島根原子力発電所 2号炉 審査資料	
資料番号	EP(E)-068改06
提出年月	令和2年12月14日

島根原子力発電所2号炉

耐震重要施設及び常設重大事故等対処施設の 基礎地盤及び周辺斜面の安定性評価(コメント回答)

審査会合における指摘事項

3次元浸透流解析結果(定常解析)の等水位線図

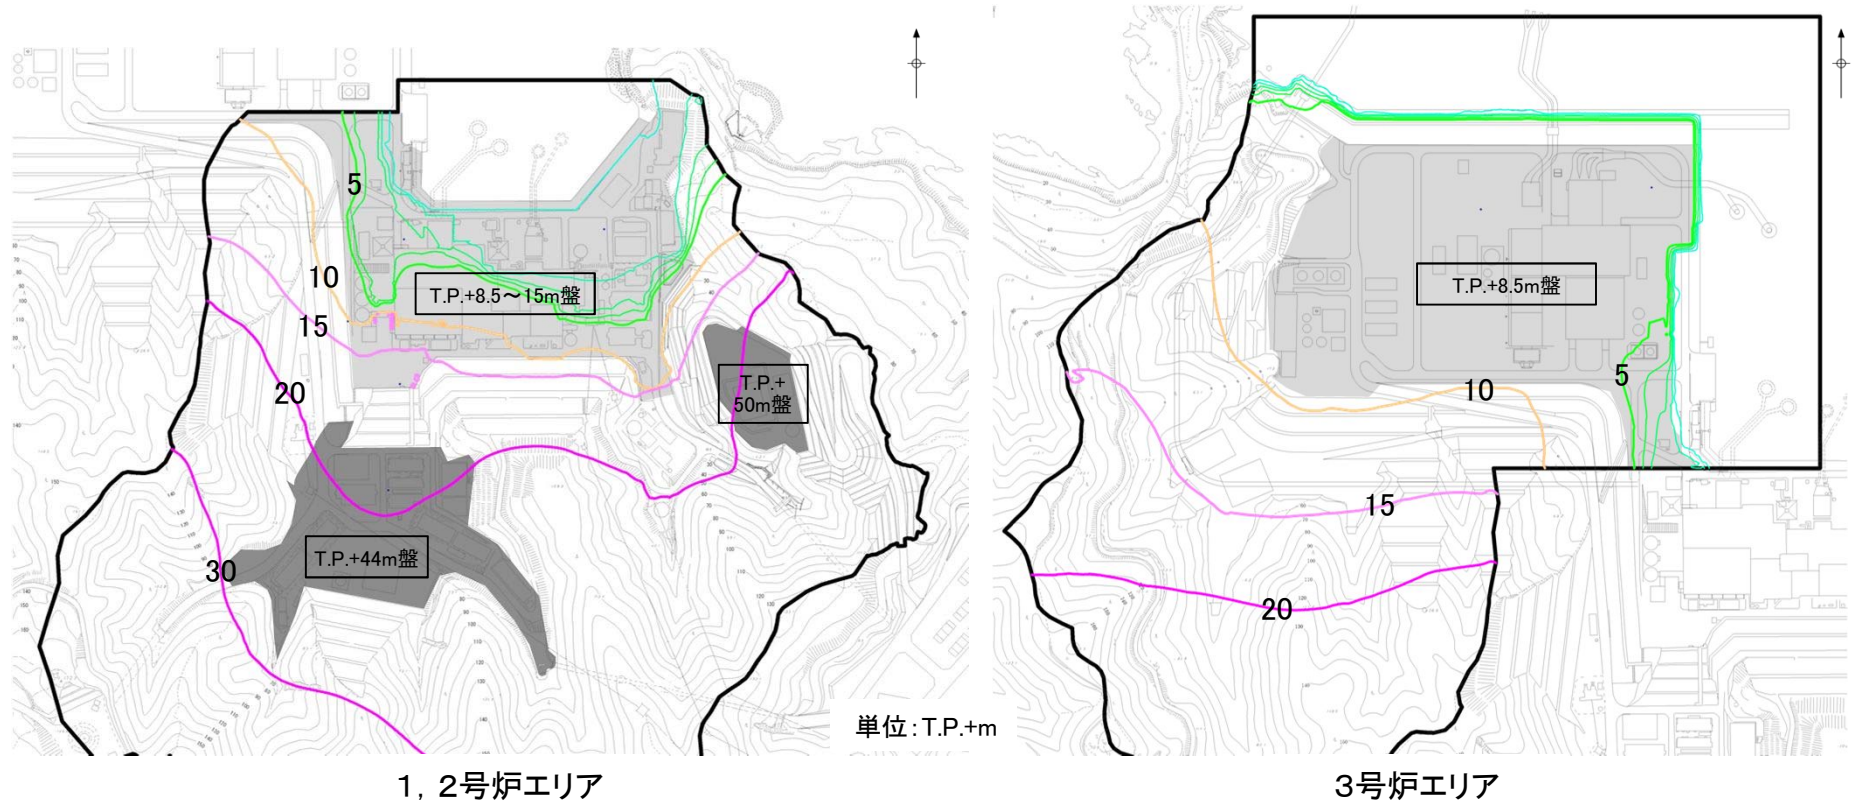
No.	コメント要旨	審査会合	頁
1	基礎地盤の安定性評価については、液状化影響を考慮したケースの位置付けを明確にしたうえで、液状化影響を考慮し、最も厳しいすべり面の網羅的な探索及び選定を行うこと。	令和2年10月16日 第910回審査会合	P5, 6, 21~27, 161~166
2	2次元浸透流解析に用いた水頭固定境界の設定範囲の根拠及びその妥当性について、降雨及び地下水位の流れ等の影響を含めて説明すること。	令和2年10月16日 第910回審査会合	P204~221
3	盛土中の地下水位の長期的なトレンドを確認するため、ボーリング等の地下水位観測に関連するデータを拡充すること。	令和2年10月16日 第910回審査会合	P216~220 補足説明8章
4	2号炉南側盛土斜面の液状化影響検討について、すべり安定性評価におけるすべり面選定の考え方を説明すること。また、ばらつき強度の結果を示すこと。	令和2年10月16日 第910回審査会合	P228, 235
5	防波壁基礎地盤の安定性評価においては、「島根原子力発電所2号炉 津波による損傷の防止 防波壁の構造についての設計方針及び構造成立性」の審査を踏まえ、安定性評価に影響する重量等を考慮して評価すること。	令和2年10月16日 第910回審査会合	P34, 43~46, 51, 56, 68~72, 135~137 補足説明4章, 6章, 7章

- ・地下水位以深の埋戻土等については、液状化によるせん断強度の低下を考慮する。
- ・液状化範囲の検討に当たっては、3次元浸透流解析結果の大局的な地下水位分布の傾向を参照し、保守的に地下水位を設定する。

- ・T.P.+8.5~15m盤では、地表面付近まで地下水位が上昇することから、地表面に地下水位を設定し、液状化によるせん断強度の低下を考慮することとした。
